## Dodatek č. 1 ke smlouvě o dílo

„Generální zhotovitel stavby - obnova parku v rámci projektu  
„Revitalizace NKP Vlašský dvůr““

## Revitalizace Národní kulturní památky Vlašský dvůr v Kutné Hoře

Registrační číslo projektu:	CZ.06.3.33/0.0/0.0/15_015/0000339
Veřejná zakázka / část	VZ 06 Generální zhotovitel stavby – obnova parku v rámci projektu „Revitalizace NKP Vlašský dvůr“ / Část 1
Odběratel:	Město Kutná Hora, Havlíčkovo nám. 552, 284 01, Kutná Hora
Dodavatel:	GREEN PROJECT, s.r.o.
Změnový list:	č.1

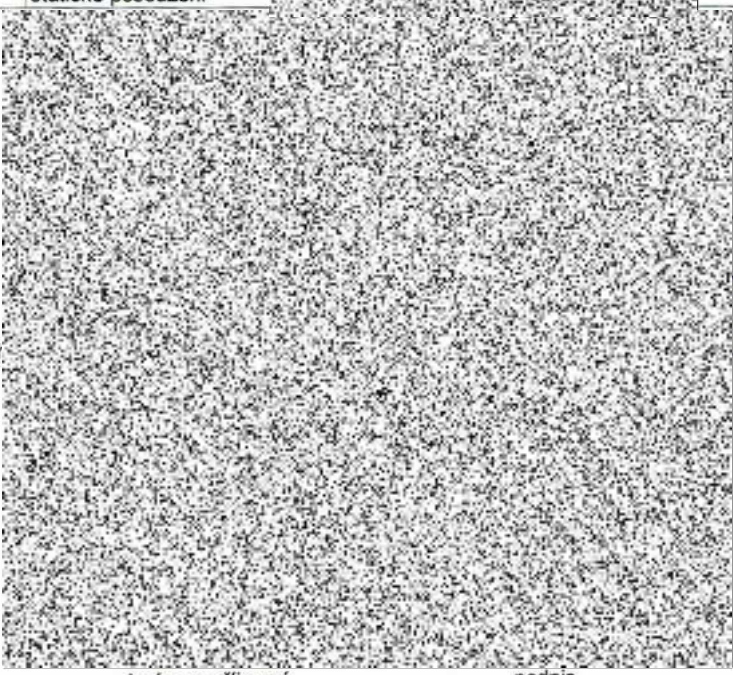
<b>Předmět změny:</b>	<b>Statické zabezpečení střešní konstrukce WC Pacákovy sady</b>
<b>Odůvodnění zadání zhotoviteli:</b>	Změna podle § 222, odst. (6) ZZVZ, vzniklá v důsledku okolností, které zadavatel jednající s náležitou péčí nemohl předvídat, a neměnní celkovou povahu veřejné zakázky.

<b>Zdůvodnění změny:</b>	
Zjištění:	Při prohlídce probíhajících prací na objektu WC Pacákovy sady v rámci KD č. 13 bylo zjištěno, že do objektu v několika místech delší dobu zatéká.

Návrh řešení:	Z výše uvedeného důvodu bylo rozhodnuto, že se provede sonda, kterou se ověří skladba střešní konstrukce. Na základě provedené sondy a následného statického posouzení bylo zjištěno, že únosnost stávající stropní konstrukce je nevyhovující a je nutné její dodatečné statické vyztužení. Na základě statického posudku byla doplněna doplňující nosná konstrukce z I profilů a došlo k ošetření zkorodovaných míst.
---------------	--
